Divisione III – Inquinamento acustico,
elettromagnetico e protezione da radiazioni ionizzantiva@pec.mase.gov.it**Oggetto: EL-647 Nuova SE Lacchiarella Ovest 380/220 kV e raccordi aerei alla RTN****Riscontro nota prot. 0005261 del 17.03.2026 e prot. 0005950 del 26.03.26**

Con riferimento alle note citate in oggetto, con le quali codesto Comune, a seguito della comunicazione di avvio del procedimento del 02.03.2026, ha inviato una serie di osservazioni, si rappresenta quanto segue.

Figura 1 - Alternative localizzative individuate sulla Carta dei Rossi – STTM 3

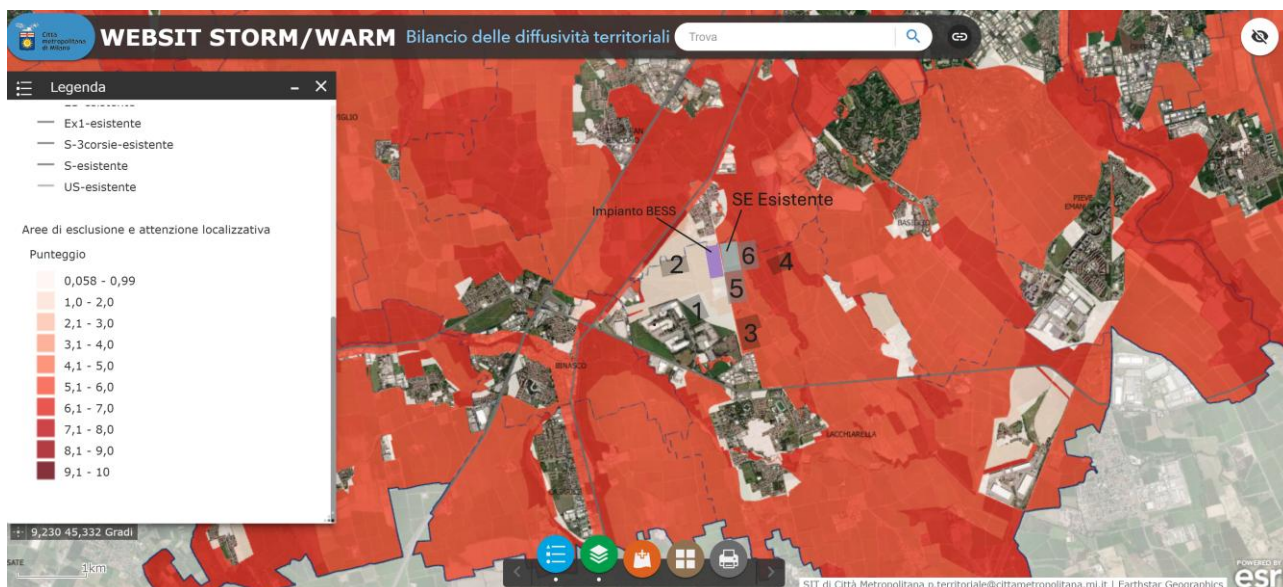
- **(Cfr. da 1 a 6)** _ nell'evidenziare che Terna S.p.A., in qualità di gestore della Rete di Trasmissione Nazionale (RTN), è tenuta a garantire la connessione a tutti i soggetti richiedenti, come disposto dal D.Lgs. n. 79 del 16 marzo 1999 (Decreto Bersani), si rappresenta che l'individuazione dell'area di stazione è frutto di una valutazione approfondita che ha tenuto conto di diversi fattori quali: la prossimità della nuova SE alla linea aerea cui connettersi in modo da limitarne la lunghezza dei nuovi raccordi alla RTN, una posizione baricentrica rispetto alla localizzazione dei 6 datacenter per limitare la lunghezza delle nuove connessioni alla stazione da parte dei proponenti, la presenza di vincoli ambientali (es. "Carta dei Rossi" cd. Tavola dell'Inversione Pianificatoria).

Nello specifico, preliminarmente al deposito del progetto, sono state illustrate alla Città Metropolitana di Milano, nonché a codesto Comune, quattro soluzioni alternative – che considerata la necessità di collegamento della nuova S.E. alle linee esistenti "Trino Lacchiarella" e "Baggio Lacchiarella" - sono le uniche tecnicamente fattibili in considerazione degli spazi necessari alla stazione ed al rispetto dei campi elettromagnetici con il tessuto urbanizzato circostante.

Nello specifico, con riferimento alla Figura 1 di seguito riportata, sono state analizzate complessivamente sei soluzioni progettuali, di cui quattro condivise e approfondite nell'ambito del confronto con la Città Metropolitana (soluzioni da 1 a 4). Tra queste, la soluzione depositata (ipotesi 2), cui è attribuito un punteggio pari a 1,2, è risultata l'unica alternativa pienamente perseguibile e compatibile sotto il profilo ambientale e pianificatorio. Le ulteriori alternative localizzative (ipotesi 3, punteggio 5,5; ipotesi 4, punteggio 6,4; ipotesi 5, punteggio 5,6; ipotesi 6, punteggio 6,4) ricadono invece in aree di esclusione ai sensi dell'art. 16, comma 5, delle Strategie Tematico-Territoriali Metropolitane (STTM), in base alle quali «il ricorrere nella tavola dell'Inversione Pianificatoria dell'attribuzione a un'area di un punteggio pari o superiore a 4 costituisce fattore di preclusione all'insediamento». Quanto alla soluzione 1 (punteggio 0,2), pur risultando compatibile sotto il profilo ambientale e pianificatorio, la stessa non è stata ritenuta praticabile in quanto l'area interessata risulta già impegnata da un progetto promosso da un soggetto terzo.

Pertanto, alla luce delle complessive valutazioni effettuate, la soluzione progettuale individuata (ipotesi 2) costituisce l'alternativa ottimale e preferibile sotto il profilo ambientale, territoriale e realizzativo.

Tavola DA.02 – Vincoli gravanti sul territorio (Doc.RGBR25014BSA3998)

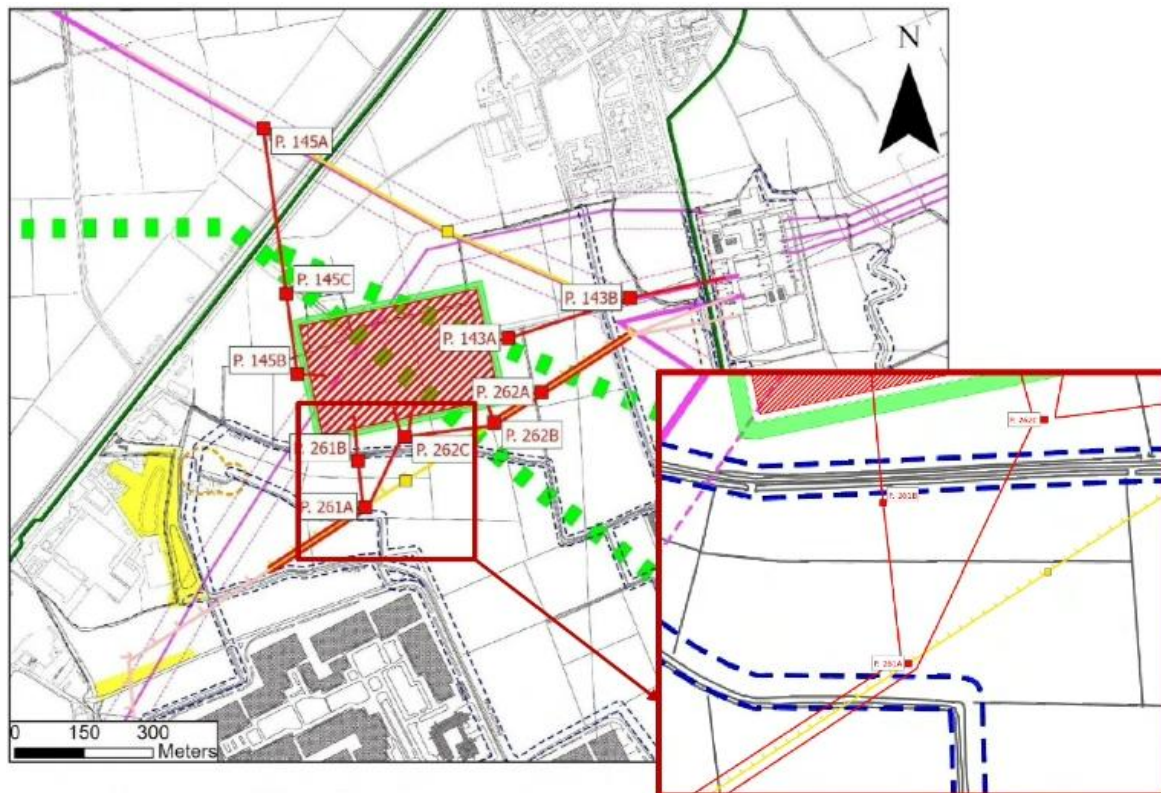
- **(Proposta di spostamento della stazione)** _Da ultimo, la proposta di spostamento verso sud della stazione elettrica non è accoglibile in quanto l'area indicata interferisce con la presenza di due linee aeree a 380 kV in esercizio afferenti alla linea in doppia terna "Trino-Lacchiarella". Tale interferenza determina vincoli cogenti in termini di distanze di sicurezza e fasce di rispetto previsti dalla normativa vigente, incompatibili con la realizzazione di una nuova stazione elettrica. In particolare, le attività costruttive necessarie non possono essere eseguite in condizioni di sicurezza in prossimità di linee in tensione, come previsto dalle norme tecniche e di sicurezza (D.Lgs. 81/2008 e norme CEI). La realizzazione dell'intervento comporterebbe interruzioni prolungate del transito di corrente sulla doppia terna, della durata stimabile in diversi mesi, con conseguente rischio non accettabile per la continuità del servizio della intera rete a 380 kV del Nord-Ovest. A tali criticità si aggiunge la presenza, nell'area interessata, di cavidotti interrati a 132 kV di proprietà Terna e di altri enti privati, che determinano ulteriori interferenze e impedimenti di natura tecnica. Alla luce di quanto sopra, la localizzazione proposta deve ritenersi non idonea e non compatibile con il vigente quadro normativo e impiantistico.

Da un punto di vista ambientale, inoltre, l'area indicata da codesto Comune, come rappresentato all'interno della relazione paesaggistica, è interessata dalla presenza di un corso d'acqua pubblico per il quale ai sensi dell'art. 96, lett. f) del Regio Decreto 523/1904, vige il divieto di edificazione e di esecuzione di scavi entro la fascia di rispetto di 10 metri dagli argini o dal ciglio di sponda; ne consegue l'impossibilità di collocare la stazione elettrica in posizione interferente con il corso d'acqua.
